Европейская экономическая комиссия
Комитет по внутреннему транспорту
**Всемирный форум для согласования правил
в области транспортных средств**
Рабочая группа по пассивной безопасности
Пятидесятая сессия

**Доклад Рабочей группы по пассивной безопасности
о работе ее пятидесятой сессии**
Содержание

Включить новый пункт 4.4 следующего содержания:

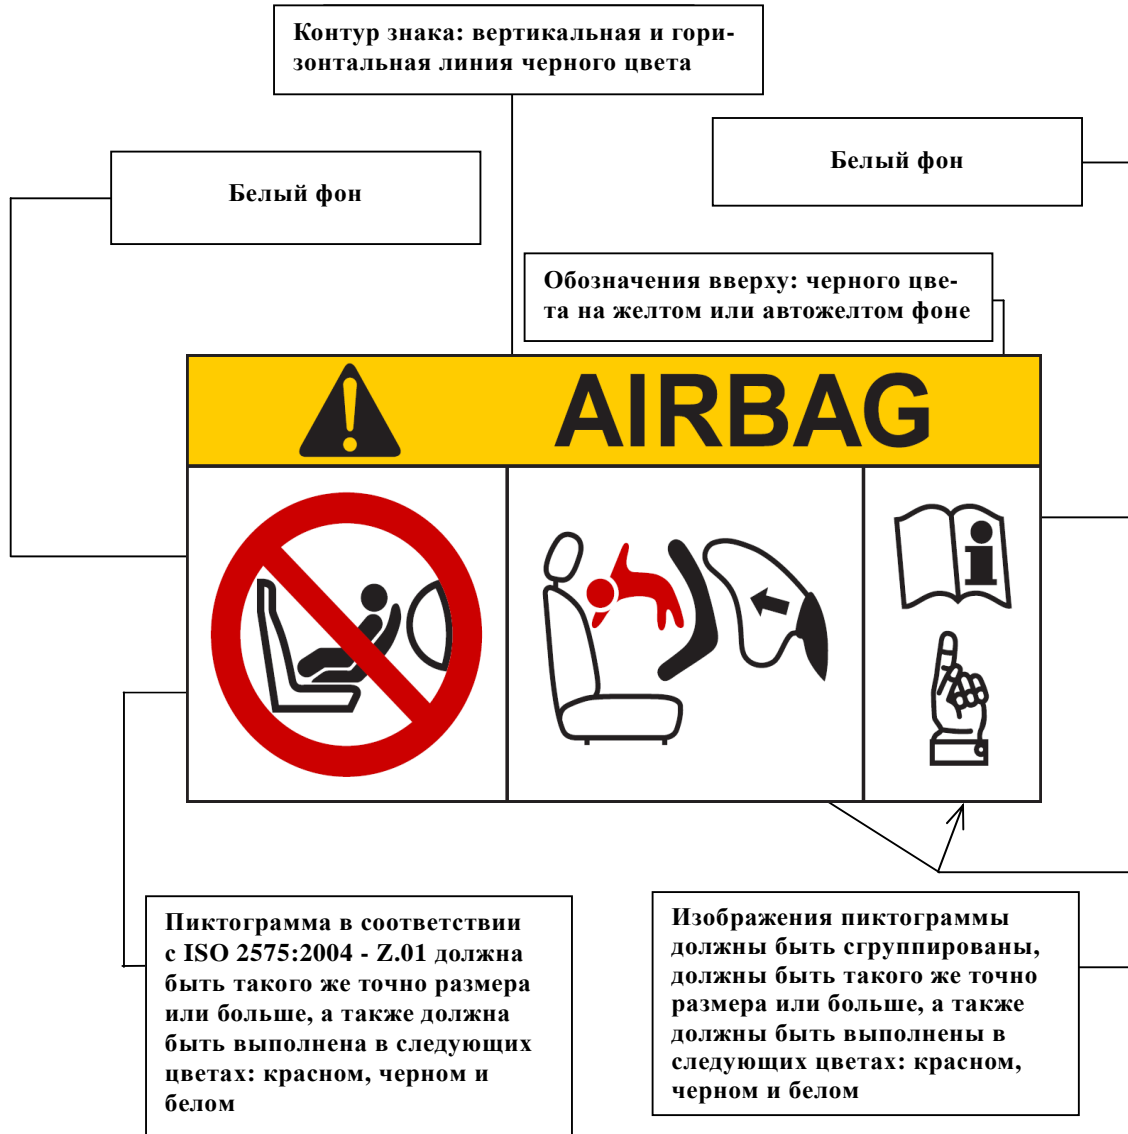
Пункт 4.4 исключить.

"4.4 На видимой внутренней поверхности детской удерживающей системы, установленной против направления движения (включая боковое крыло за головой ребенка), приблизительно в зоне нахождения головы ребенка должен быть постоянно прикреплен указанный ниже предупредительный знак (приведенная текстовая информация – минимальна).

Минимальный размер знака: 60 x 120 мм.

Этот знак должен быть нашит на поверхности по всему ее периметру и/или постоянно прикреплен к крышке по всей ее задней поверхности. Допускается любой другой вид постоянного и не съемного с продукции крепления, которое не препятствует обзору. Использование знаков в виде флажка однозначно запрещается.

Пункт 7.1.3.6 изменить следующим образом:

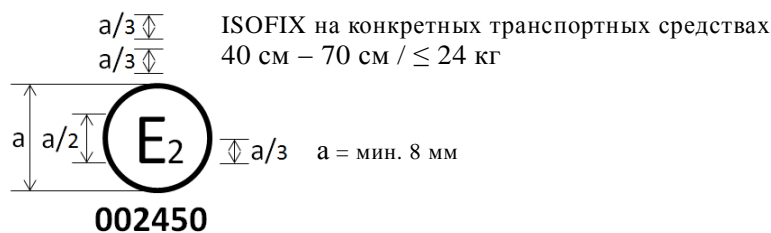
Если... или если диапазон размера включает в себя более **трех** диапазонов размера, то в дополнение к манекену(ам), определенному(ым) выше испытывается(ются) соответствующий(ие) промежуточный(ие) манекен(ы)".

Добавление 1 изменить следующим образом:

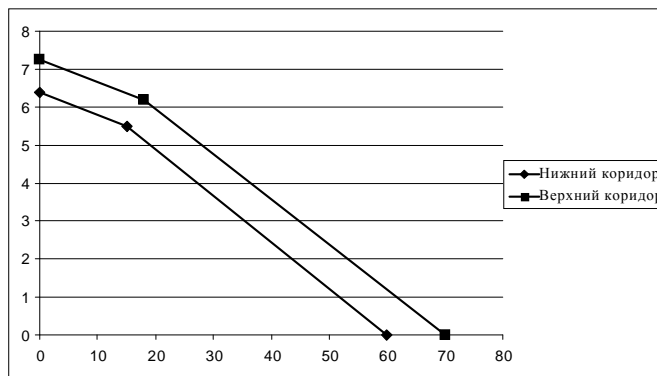
Дополнительный **сегмент применяется** только к ускоряющимся салазкам".
